SZKOŁA GŁÓWNA GOSPODARSTWA WIEJSKIEGO W WARSZAWIE

DI.....⁴⁵...../2021r.
Sprawa DI.250.5.2020r.

Dotyczy: postępowania prowadzonego w trybie przetargu nieograniczonego pn.: **Budowa obiektu laboratoryjno – dydaktycznego wraz z zapleczem technicznym, infrastrukturą towarzyszącą, przyłączami, ciągami komunikacyjnymi i zagospodarowaniem terenu na potrzeby Innowacyjnego Centrum Nauk Żywnościowych.**

Zamawiający, Szkoła Główna Gospodarstwa Wiejskiego w Warszawie, zgodnie z Ustawą z dnia 29 stycznia 2004r. (tj. Dz. U. z 2019 r. poz. 1843 ze zm.), Prawo zamówień publicznych na podstawie art. 38 ust. 1 Ustawy, w związku z otrzymanymi pytaniami dotyczącymi w/w przetargu udziela odpowiedzi:

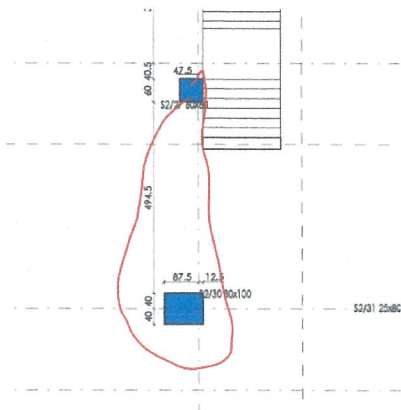
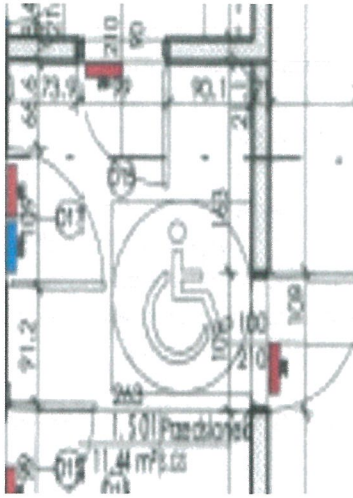
Pytanie nr 37: w udostępnionym projekcie brak rysunków zbrojeniowych słupów: 1912_PW_KO_01_62_01 SŁUPY - ZBROJENIE_CZ.1/3; 1912_PW_KO_01_62_02 SŁUPY - ZBROJENIE_CZ.2/3 ; 1912_PW_KO_01_62_03 SŁUPY - ZBROJENIE_CZ.3/3; 1912_PW_KO_01_62_04 RDZENIE ŻELBETOWE - ZBROJENIE; 1912_PW_KO_01_62_05 SŁUPY ŁĄCZNIKA - ZBROJENIE . Bardzo proszę o udostępnienie brakującej dokumentacji

Odpowiedź: Patrz odpowiedź na pytanie 3 wraz z załącznikiem nr 1 pisma DI/52/2021 z dnia 10.02.2021r.

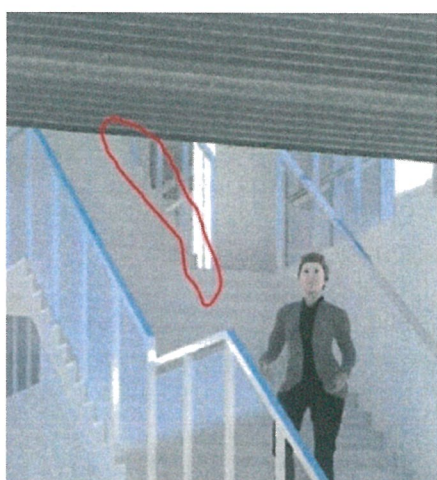
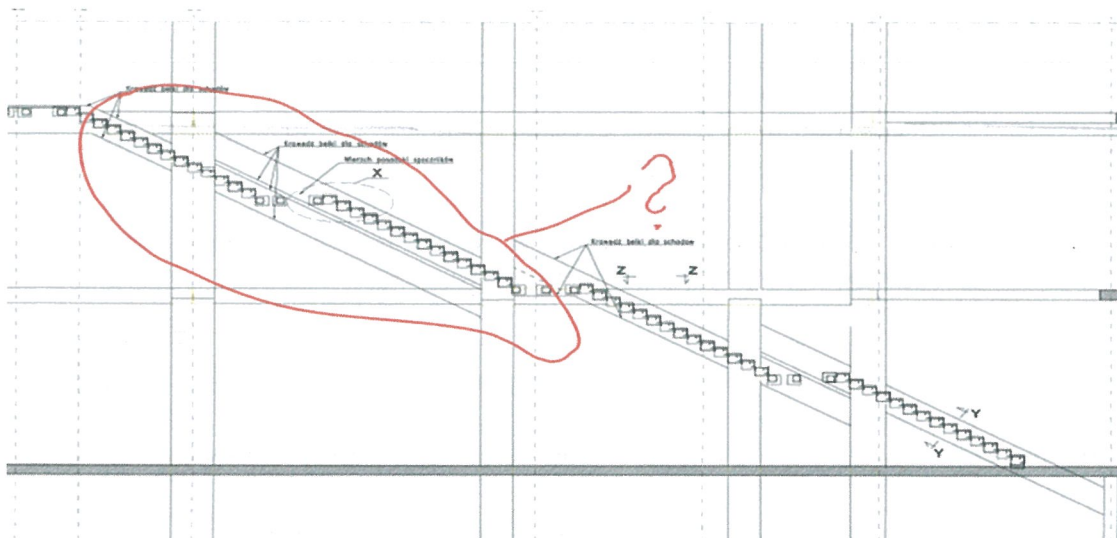
Pytanie nr 40: Proszę o przesłanie detalu zamontowania schodów foyer do belki żelbetowej na poziomie I-go piętra. Na rzutach, przekrojach projektu konstrukcji brak belki do zakotwienia policzka schodów, jest ona widoczna tylko na detalu schodów. Proszę o ujednolicenie projektu w zakresie belki do zakotwienia schodów.

Odpowiedź: W ofercie należy ująć belkę, natomiast sposób zamocowania Projektant poda w trakcie realizacji w ramach nadzoru autorskiego.

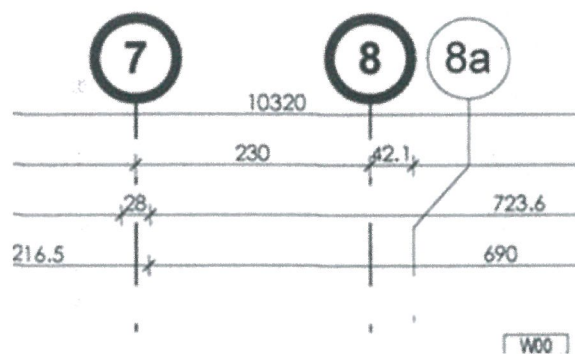
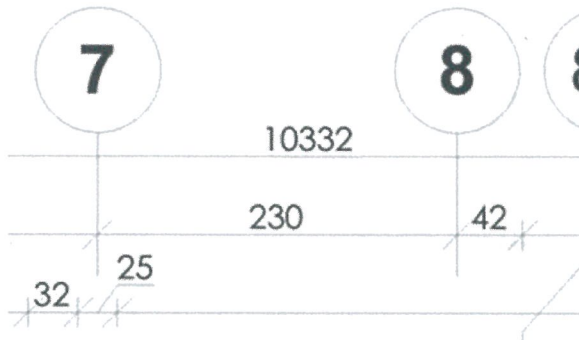
Pytanie nr 52: Proszę o informację czym wykończone są ściany w pomieszczeniu konferencyjno-wystawowym D01 na poziomie -1. W szczególności chodzi o ściany w osi 10 i 9 na których widać na rzucie izolację z wełny. Czy okładziny w Sali posiadają parametry akustyczne? Jeżeli tak proszę o wskazanie wytycznych.

Odpowiedź: Patrz projekt aranżacji wnętrz format DWG udostępniony na stronie internetowej.

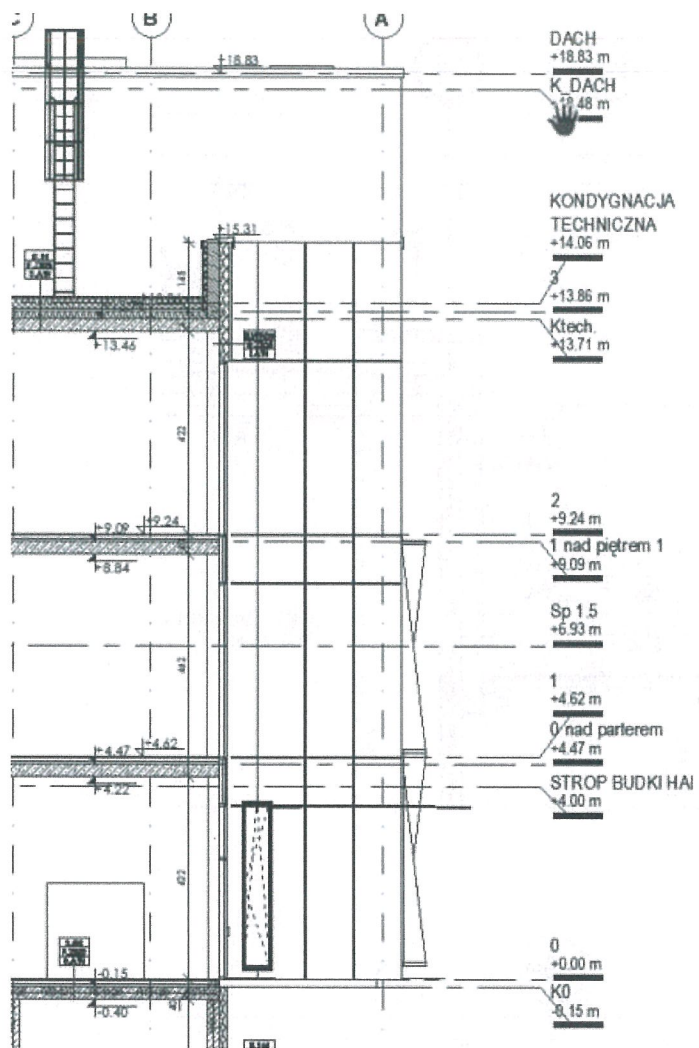
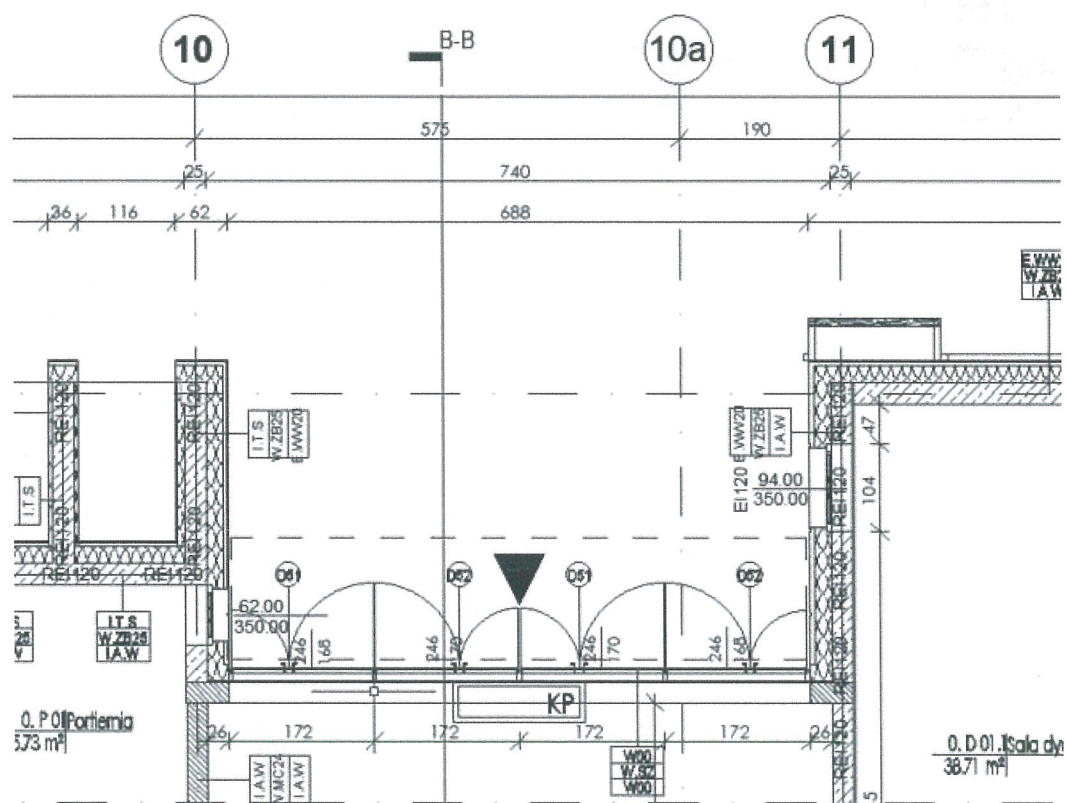
Pytanie nr 55: Pomiędzy udostępnionymi w dniu 2021-01-28 rysunkami DWG a przesłaną wcześniej dokumentacją przetargową są znaczące rozbieżności. Prosimy o udostępnienie aktualnej wersji rysunków w formacie DWG. Poniżej kilka przykładów rozbieżności.

Odpowiedź: W cenie oferty należy ująć roboty budowlane według projektu wykonawczego format DWG zamieszczony na stronie internetowej prowadzonego postępowania.

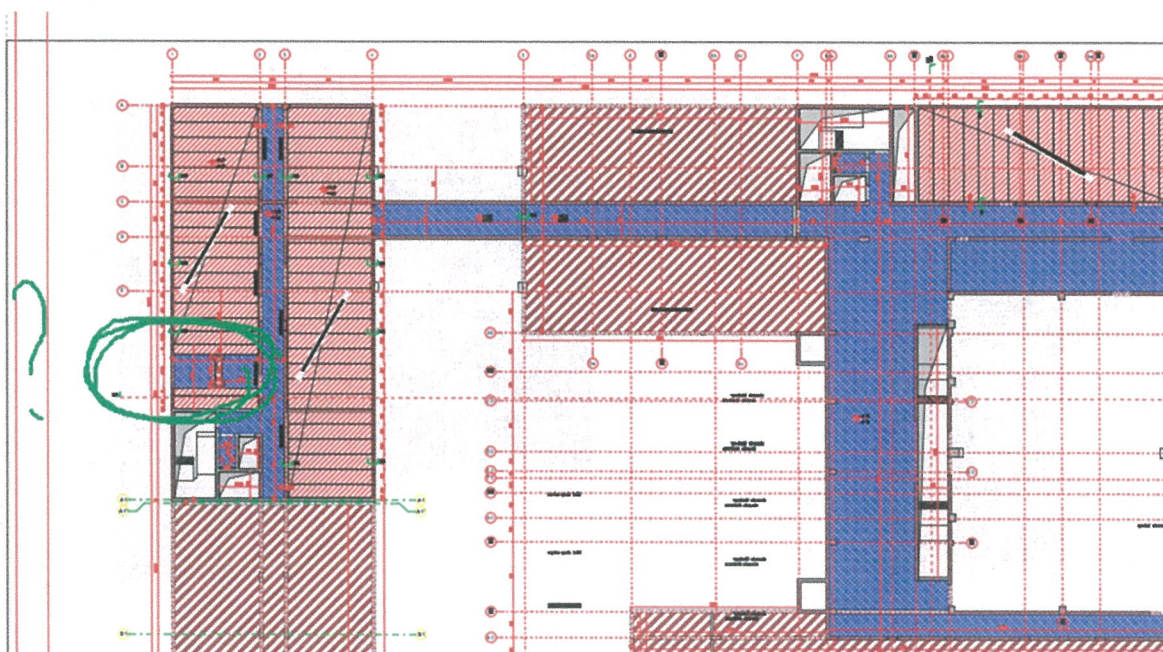
Pytanie nr 157: Brak zbrojenia ściany typ 9 – w pliku 1912_PW_KO_01_64_10_ŚCIANY - ZBROJENIE CZ.1_5.dwg. Prosimy o uzupełnienie

Odpowiedź: Zbrojenie ściany Typ 9 znajduje się na rysunku 1912_PW_KO_01_64_10 (uszczegółowiono o zestawienie stali – zaktualizowany plik w załączeniu – załącznik nr 7 niniejszego pisma.

Brakujący strop nad parterem(zielone zakreślenie)

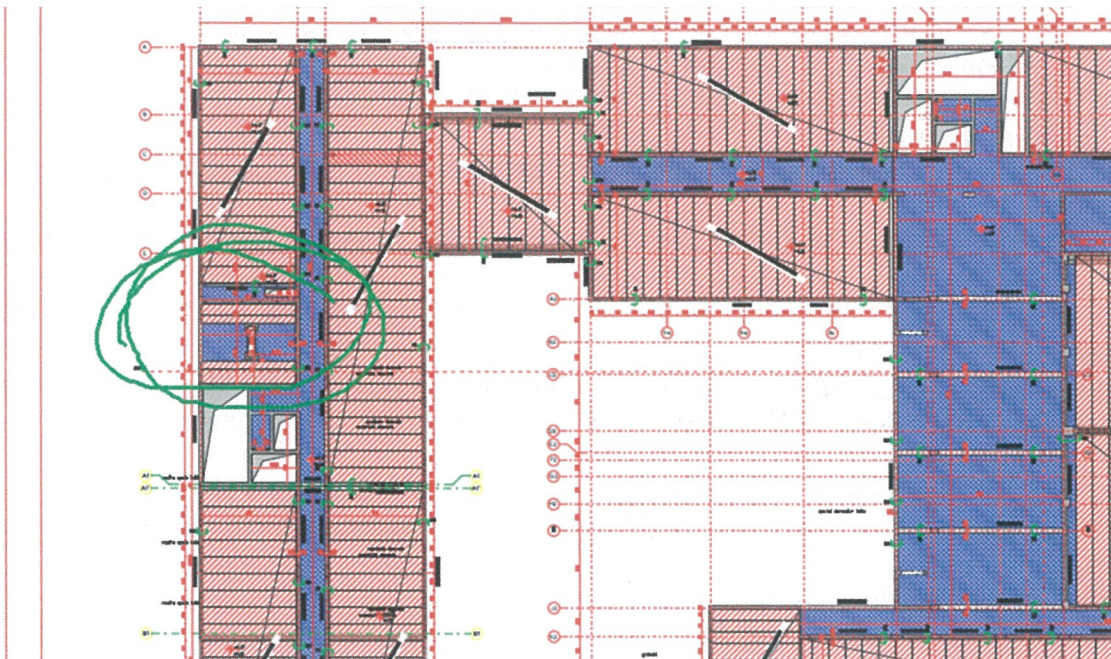
Pytanie nr 160: W projekcie konstrukcji stwierdzono brak projektów wykonawczych zbrojeniowych oraz zestawień stali zbrojeniowej dla stropów monolitycznych zaznaczonych poniżej. Czy Zamawiający uzupełni dokumentację w tym zakresie? W aktualnym stanie nie ma możliwości wykonania tych stropów i ujęcia ich w ofercie przetargowej. Brakujący strop nad piwnicą (zielone zakreślenie)

Odpowiedź: Brakujące stropy monolityczne (wylewka W5 i W6) ujęto na rysunku 1912_PW_KO_01_61_41_ - patrz załącznik nr 7 do niniejszego pisma. Wylewki żelbetowe – zbrojenie. Pozostałe partie stropu wylewanego (od W1 do W\$) zawiera dokumentacja projektowa. W partii stropu między osiami 9f-10/AC wzdłuż płyty strunobetonowej należy dostawić belkę HEB 280 – dotyczy stropu nad I i nad II piętrem. W partii stropu między osiami 11-12 nad I piętrem belki stalowe muszą być HEB400 na których opiera się strop o grubości 18 cm.
